**Forum mondial de l'harmonisation
des Règlements concernant les véhicules**

**Règlement n° 117 (Bruit de roulement et adhérence
sur sol mouillé des pneumatiques)**

Proposition de série 03 d'amendements au Règlement n° 117

Communication du Président et du Vice-Président du Groupe de travail du bruit¹

Exemple 1

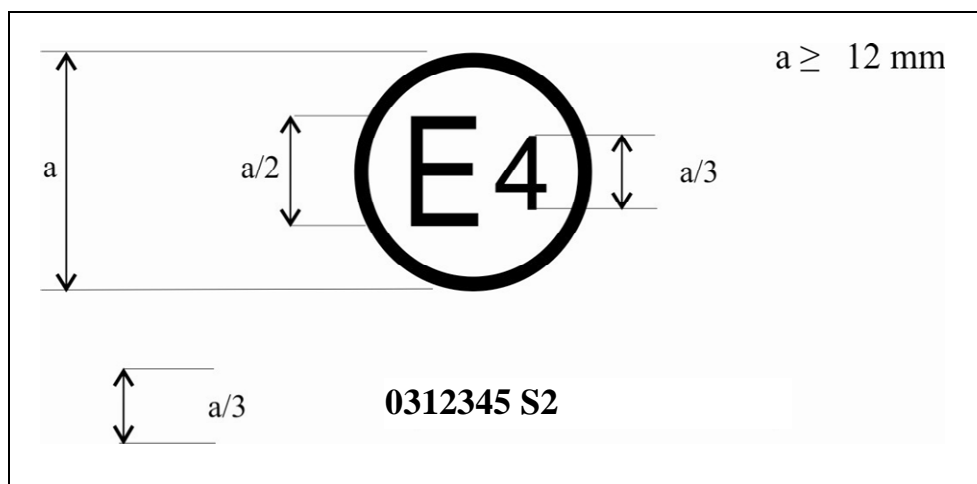
Annexe 2, appendice 1, Exemples de marques d'homologation, modifier comme suit:

La marque d'homologation ci-dessus, apposée sur un pneumatique, indique que ce pneumatique a été homologué aux Pays-Bas (E4) conformément au Règlement n° 117 pour le bruit de roulement au niveau 2 (suffixe S2), sous le numéro d'homologation 0312345. Les deux premiers chiffres de ce numéro (03) signifient que l'homologation a été accordée conformément à la série 03 d'amendements au Règlement.

Exemple 2

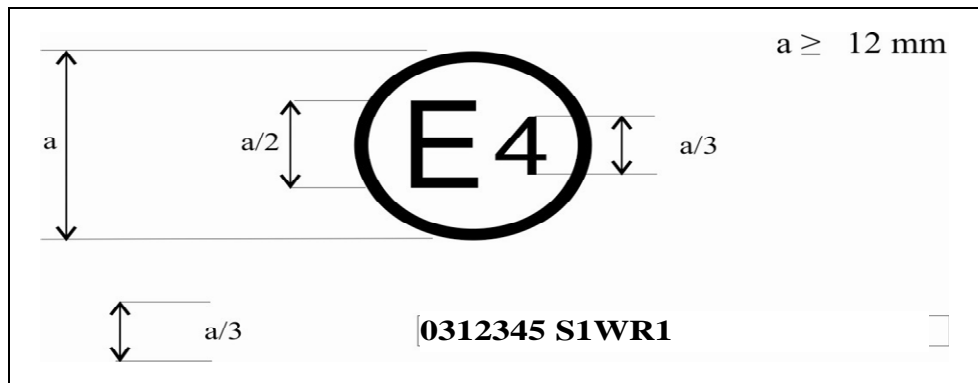
La marque d'homologation ci-dessus indique que le pneumatique en question a été homologué aux Pays-Bas (E4) conformément au Règlement n° 117 pour le bruit de roulement au niveau 1, l'adhérence sur sol mouillé et la résistance au roulement au niveau 1 (suffixe S1WR1), sous le numéro d'homologation 0312345. Les deux premiers chiffres de ce numéro (03) signifient que l'homologation a été accordée conformément à la série 03 d'amendements au Règlement.».

Exemple 1

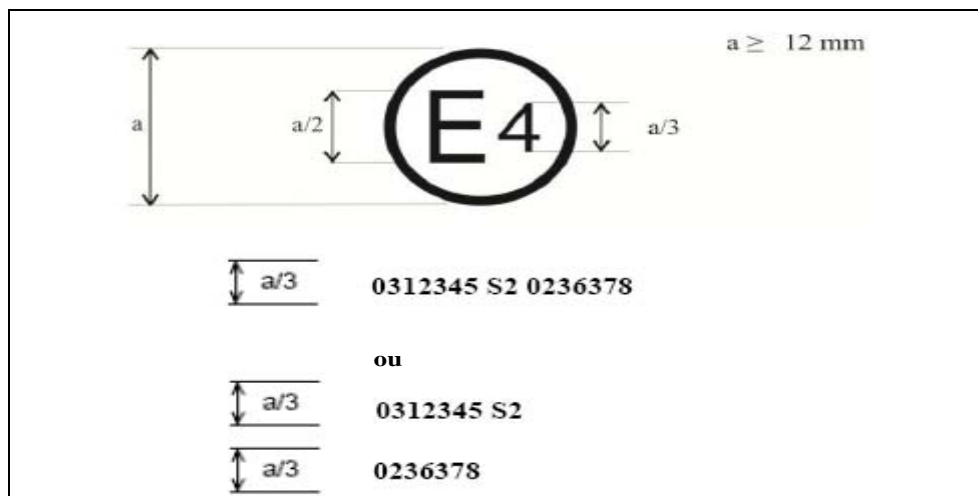
Annexe 2, appendice 2, modifier comme suit:

La marque d'homologation ci-dessus indique que le pneumatique en question a été homologué aux Pays-Bas (E4) conformément au Règlement n° 117 pour le bruit de roulement au niveau 2 (suffixe S2) sous le numéro d'homologation 0312345 et au Règlement n° 30 sous le numéro d'homologation 0236378. Les deux premiers chiffres du numéro d'homologation signifient que pour le Règlement n° 117 l'homologation a été délivrée conformément à la série 03 d'amendements et pour le Règlement n° 30, conformément à la série 02 d'amendements.

Exemple 2

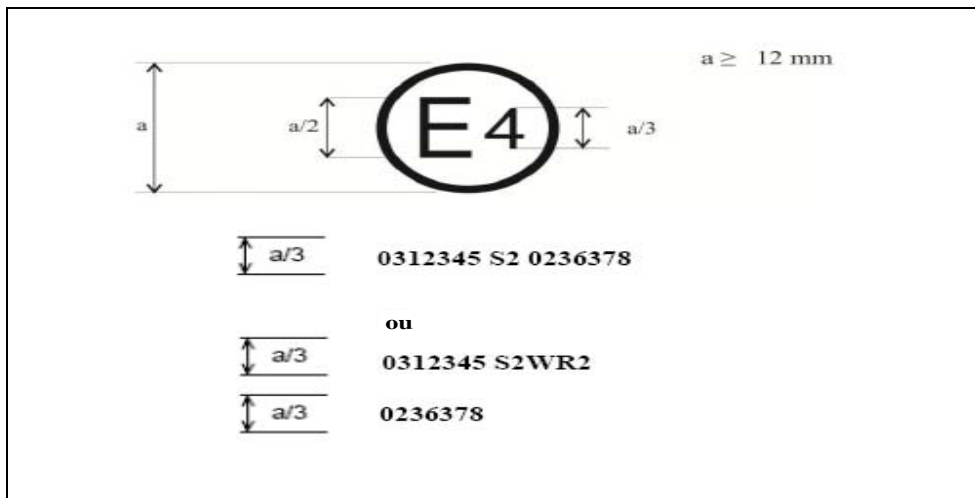
La marque d'homologation ci-dessus indique que le pneumatique en question a été homologué aux Pays-Bas (E4) conformément au Règlement n° 117 pour le bruit de roulement au niveau 2, l'adhérence sur sol mouillé et la résistance au roulement au niveau 2 (suffixe S2WR2) sous le numéro d'homologation 0312345 et au Règlement n° 30 sous le numéro d'homologation 0236378. Les deux premiers chiffres du numéro d'homologation (03) indiquent que l'homologation a été délivrée pour le Règlement n° 117 conformément à la série 03 d'amendements et pour le Règlement n° 30 conformément à la série 02 d'amendements.

Exemple 3

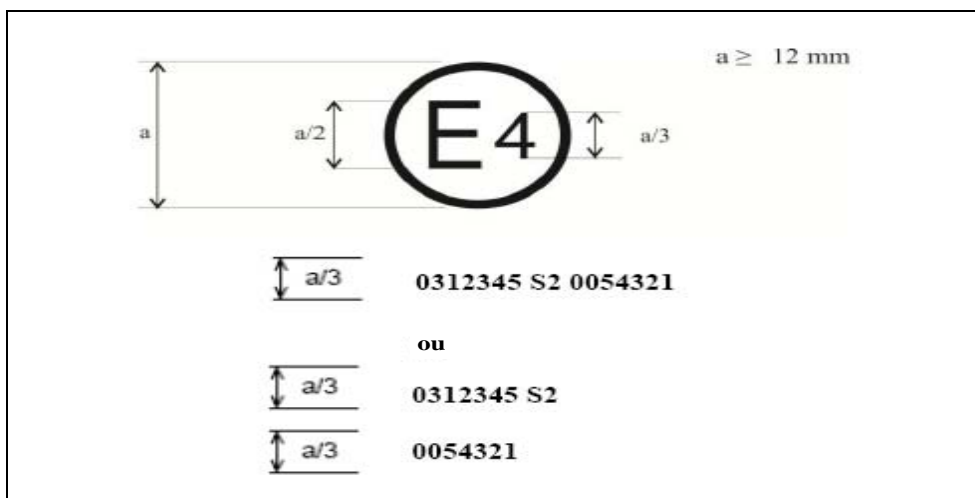
La marque d'homologation ci-dessus indique que le pneumatique en question a été homologué aux Pays-Bas (E4) conformément au Règlement n° 117 pour le bruit de roulement au niveau 2 (suffixe S2) sous le numéro d'homologation 0312345, et au Règlement n° 54. Les deux premiers chiffres du numéro d'homologation pour le Règlement n° 117 (03) signifient que l'homologation a été délivrée conformément à la série 03 d'amendements; pour le Règlement n° 54, ils signifient que l'homologation a été délivrée conformément à la version originale du Règlement (00).

Exemple 4

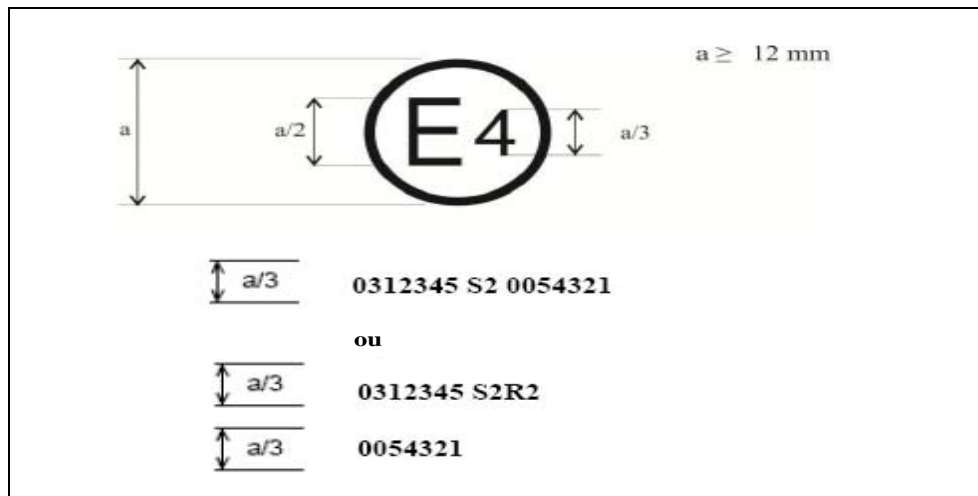
La marque d'homologation ci-dessus indique que le pneumatique en question a été homologué aux Pays-Bas (E4) conformément au Règlement n° 117 pour le bruit de roulement au niveau 2 et la résistance au roulement au niveau 2 (suffixe S2R2), sous le numéro d'homologation 0312345, et au Règlement n° 54. Les deux premiers chiffres du numéro d'homologation pour le Règlement n° 117 (03) signifient que l'homologation a été délivrée conformément à la série 03 d'amendements; pour le Règlement n° 54, ils signifient que l'homologation a été délivrée conformément à la version originale du Règlement (00).».

Exemple 1

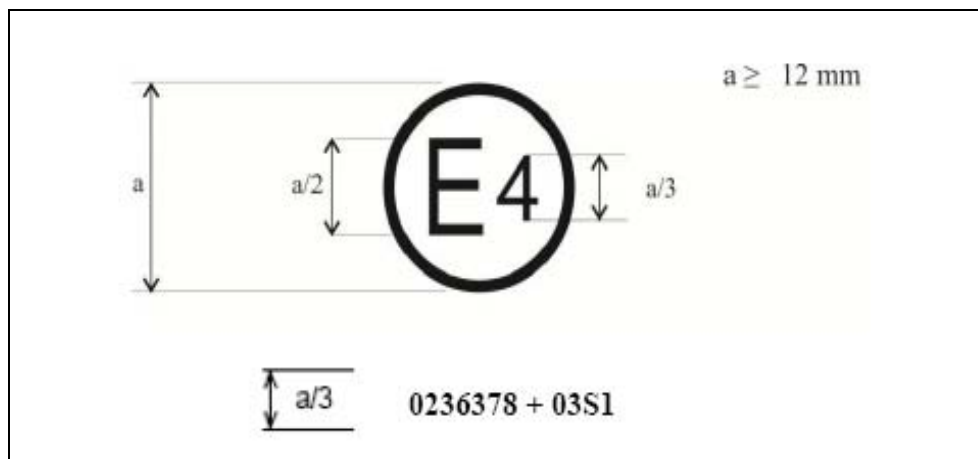
Annexe 2, appendice 3, modifier comme suit:

La marque d'homologation ci-dessus indique que le pneumatique en question a été homologué à l'origine aux Pays-Bas (E4), conformément au Règlement n° 30, sous le numéro d'homologation 0236378 (série 02 d'amendements). La mention "+ 03S1" (bruit de roulement au niveau 1) indique qu'il y a eu extension de l'homologation pour inclure l'homologation conformément au Règlement n° 117 (série 03 d'amendements). Les deux premiers chiffres du numéro d'homologation (02) signifient que l'homologation a été accordée conformément au Règlement n° 30 incluant la série 02 d'amendements. Le signe de l'addition (+) indique que l'homologation a d'abord été délivrée pour le Règlement n° 30, puis étendue pour inclure l'homologation pour le Règlement n° 117 (série 03 d'amendements, bruit de roulement au niveau 1).

Exemple 2

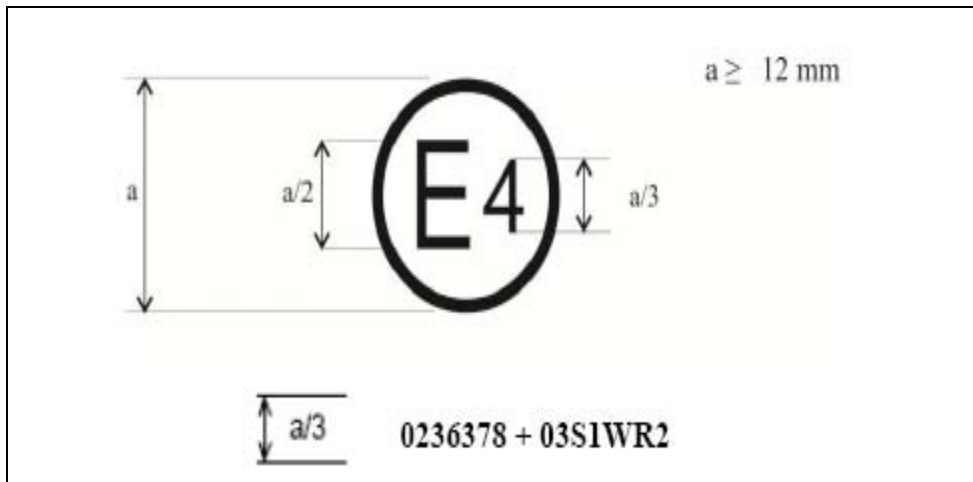
La marque d'homologation ci-dessus indique que le pneumatique en question a été homologué à l'origine aux Pays-Bas (E4), conformément au Règlement n° 30, sous le numéro d'homologation 0236378 (série 02 d'amendements), pour le bruit de roulement au niveau 1, l'adhérence sur sol mouillé et la résistance au roulement au niveau 2 (suffixe S1WR2). Les chiffres 03 avant le suffixe indiquent qu'il y a eu extension de l'homologation conformément au Règlement n° 117 (série 03 d'amendements). Les deux premiers chiffres du numéro d'homologation (02) signifient que l'homologation a été délivrée pour le Règlement n° 30 conformément à la série 02 d'amendements. Le signe de l'addition (+) indique que l'homologation a d'abord été délivrée pour le Règlement n° 30, puis étendue pour inclure l'homologation pour le Règlement n° 117 (série 03 d'amendements).».

Exemple 1

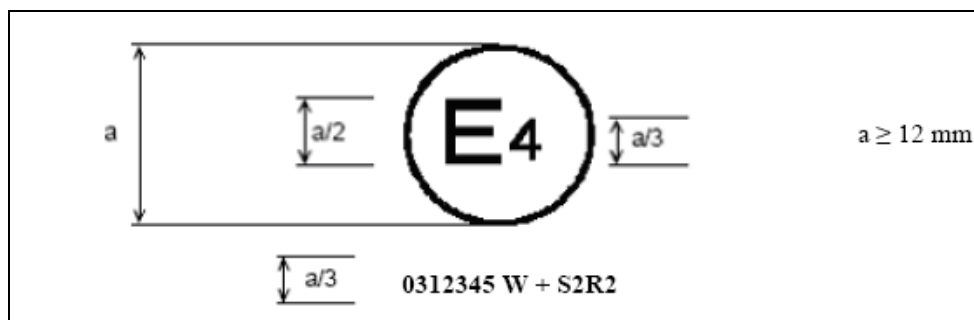
Annexe 2, appendice 4, modifier comme suit:

La marque d'homologation ci-dessus indique que le pneumatique en question a été homologué à l'origine aux Pays-Bas (E4), conformément au Règlement n° 117, sous le numéro d'homologation 0312345 (série 03 d'amendements), pour l'adhérence sur sol mouillé (suffixe W). La mention "+S2R2" indique qu'il y a eu extension de l'homologation conformément au Règlement n° 117 pour le bruit de roulement au niveau 2 et la résistance au roulement au niveau 2, sur la base de certificats distincts.

Exemple 2

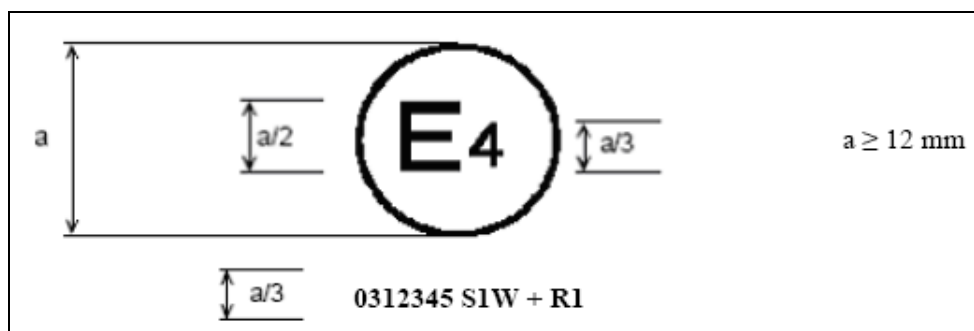
La marque d'homologation ci-dessus indique que le pneumatique en question a été homologué à l'origine aux Pays-Bas (E4), conformément au Règlement n° 117, sous le numéro d'homologation 0312345 (série 03 d'amendements), pour le bruit de roulement au niveau 1 et pour l'adhérence sur sol mouillé (suffixe S1W). La mention "+R1" indique qu'il y a eu extension de l'homologation conformément au Règlement n° 117 pour la résistance au roulement au niveau 1, sur la base de certificats distincts.

Exemple 3

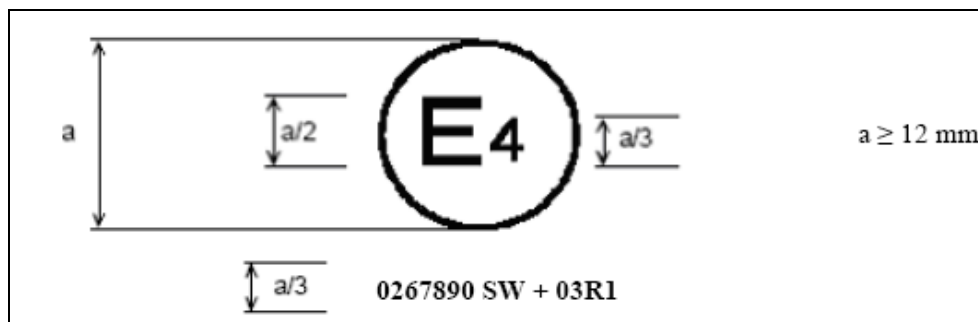
La marque d'homologation ci-dessus indique que le pneumatique en question a été homologué à l'origine aux Pays-Bas (E4), conformément au Règlement n° 117, sous le numéro d'homologation 0267890 (série 02 d'amendements), pour le bruit de roulement au niveau 1 et pour l'adhérence sur sol mouillé (suffixe SW). La mention "+03R1" indique qu'il y a eu extension de l'homologation conformément au Règlement n° 117, série 03 d'amendements, pour la résistance au roulement au niveau 1, sur la base de certificats distincts.».

Figure 1
Dimensions de la piste d'essai

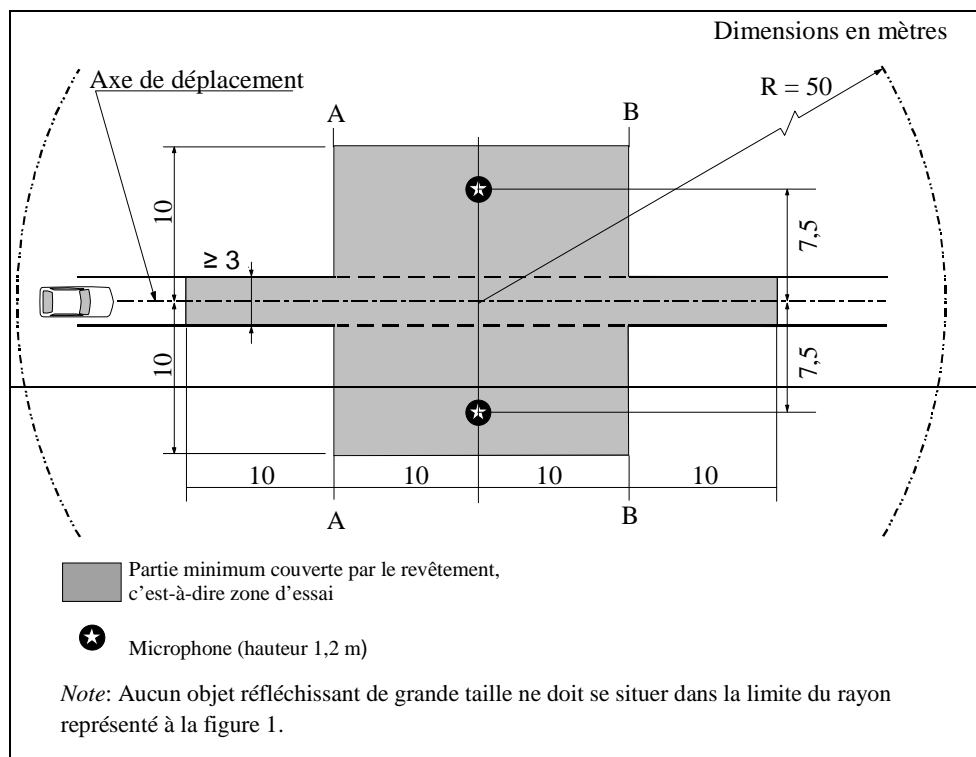
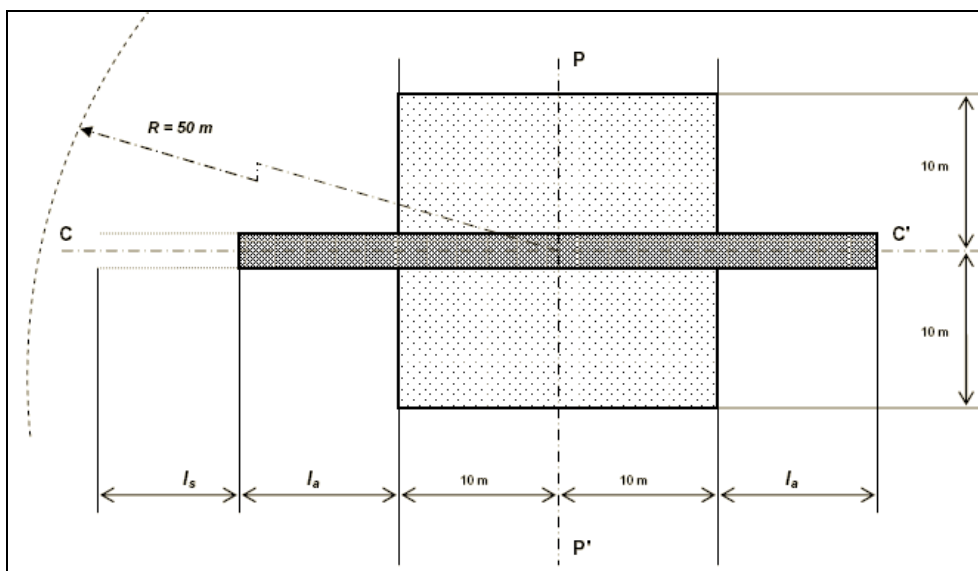
Annexe 4, modifier comme suit:

Lors de la conception du terrain d'essai, il faut au minimum s'assurer que l'aire traversée par les véhicules qui se déplacent sur la piste d'essai soit

recouverte du revêtement spécifié, avec des marges appropriées pour une conduite sûre et pratique. Cela exige que la largeur de la piste soit de 3 m au moins et que sa longueur s'étende au delà des lignes AA et BB de 10 m au moins à chaque extrémité. La figure 1 représente le plan d'un terrain d'essai conforme et définit la partie minimum qui doit être préparée et compactée à la machine et recouverte du revêtement spécifié. Le paragraphe 3.2 de l'annexe 3 exige que le mesurage soit effectué de part et d'autre du véhicule. Ceci peut se faire soit en plaçant un microphone de chaque côté de la piste, avec déplacement du véhicule dans un seul sens, soit en plaçant le microphone uniquement d'un côté de la piste, mais avec déplacement du véhicule dans les deux sens. Si l'on utilise la deuxième méthode, il n'existe pas alors de prescriptions applicables au revêtement situé du côté de la piste non pourvu de microphone.

La voie d'essai, de longueur l_a et d'une largeur de 3,0 m au minimum, est centrée sur la ligne PP'. La valeur de l_a est définie dans le tableau 1.

La zone de propagation doit s'étendre sur au moins 10 m à partir du centre de la voie d'essai et sur au moins 10 m des deux côtés de la ligne PP'.

Figure 4
Courbe granulométrique

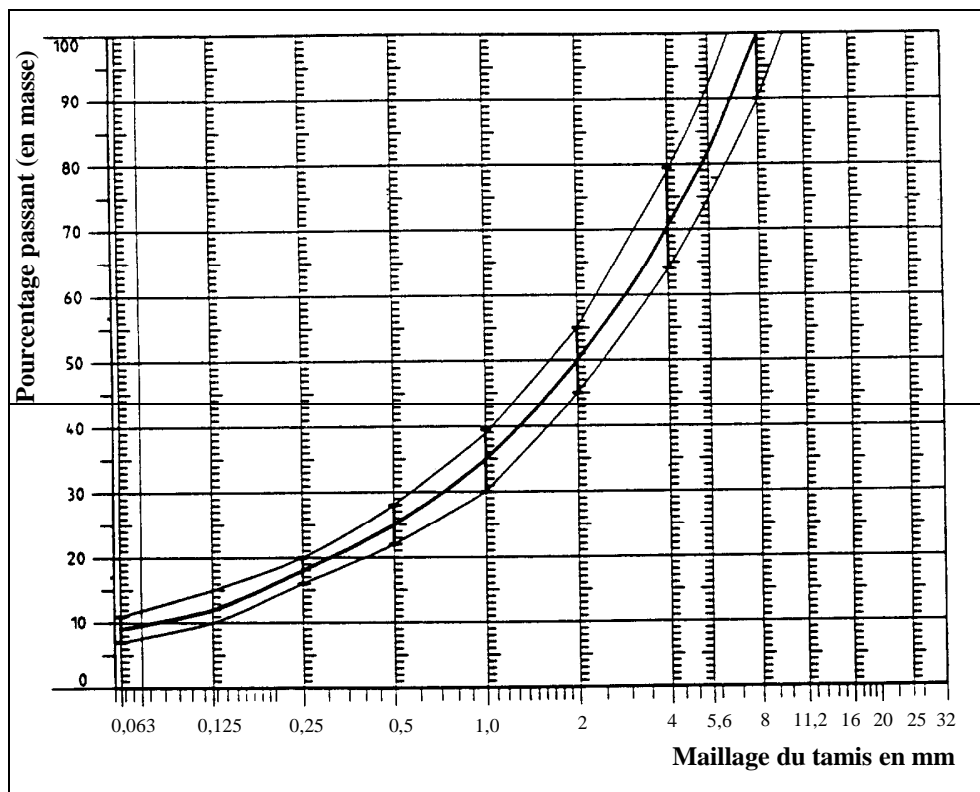
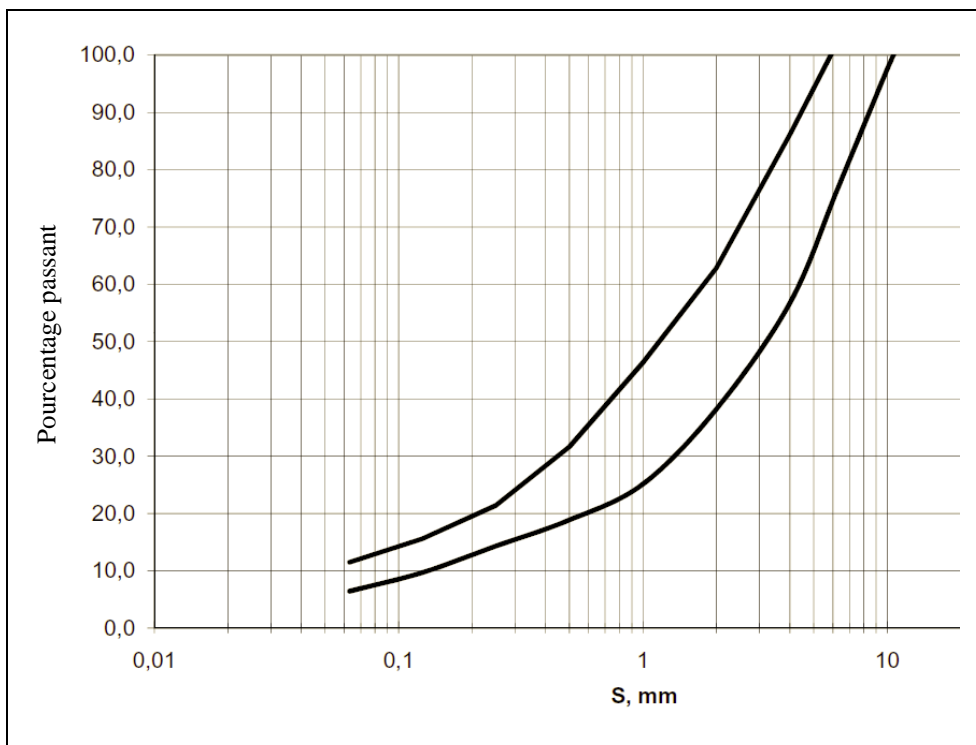
Une courbe granulométrique des granulats donnant les caractéristiques souhaitées est illustrée sur la figure 2 à l'intention du constructeur du revêtement de la zone d'essai. En outre, le tableau 1 fournit certaines indications pour obtenir la texture et la durabilité souhaitées. La courbe granulométrique obéit à la formule suivante:

- a) Être en béton bitumineux dense;
- b) Permettre une absorption acoustique égale ou inférieure à 8 % dans toutes les bandes de tiers d'octave comprises entre 315 Hz et 1 600 Hz, selon une mesure effectuée conformément aux dispositions du paragraphe 4.3;
- c) Être composé d'un gravier concassé ayant une dimension maximale de 8 mm (il existe une tolérance entre 6,3 et 10 mm);
- d) Avoir une couche de roulement d'une épaisseur au moins égale à 30 mm;
- e) Avoir un profil d'une profondeur moyenne de $0,5 \text{ mm} \pm 0,2 \text{ mm}$ selon la norme ISO 13473-1;
- f) Être composé de granulats dont la courbe granulométrique visée correspond à celle de la figure 4.

Figure 2
Pente de la zone de propagation dans la direction transversale

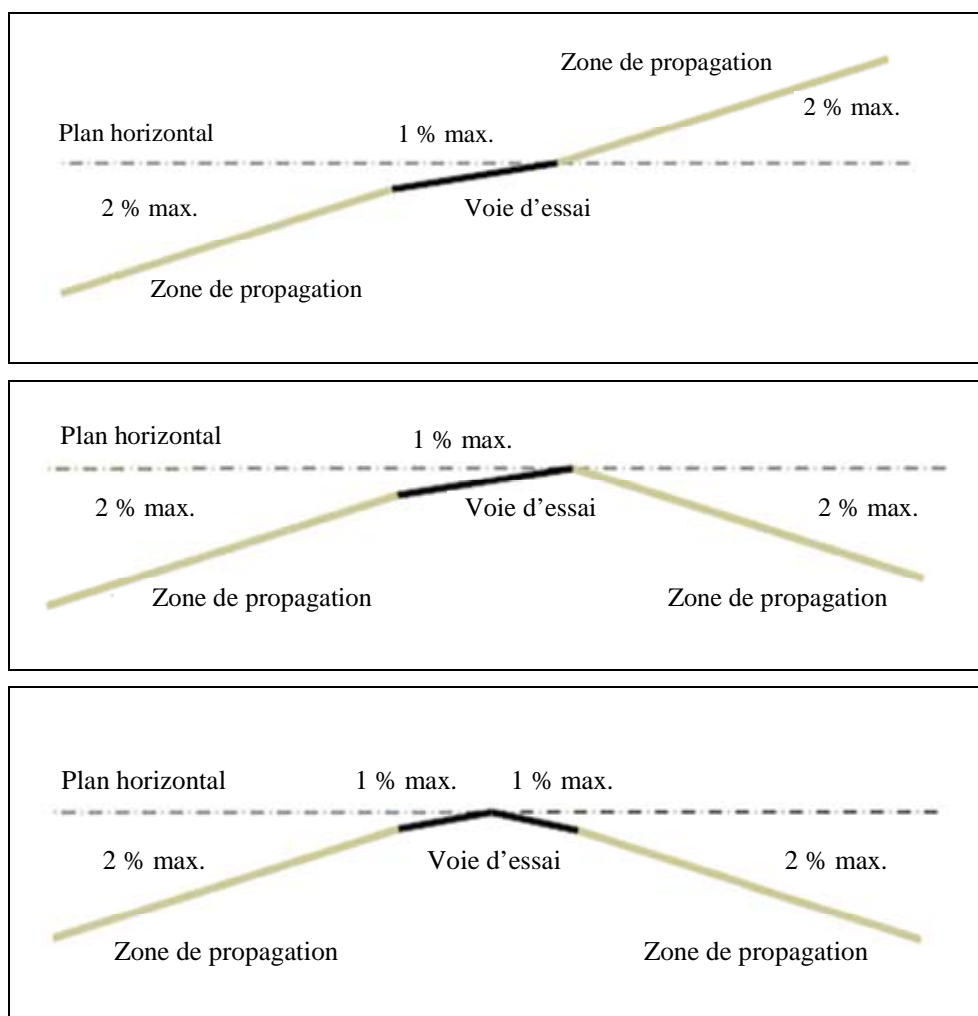
- ii) L'un des côtés ou les deux côtés de la zone de propagation peuvent être à un niveau inférieur à celui de la voie d'essai. La pente transversale, mesurée au moyen d'un instrument approprié, doit être égale ou inférieure à 2,0 % (voir la figure 2);

1 % max.: pente transversale tolérée pour la voie d'essai.

2 % max.: pente transversale tolérée pour la zone de propagation.
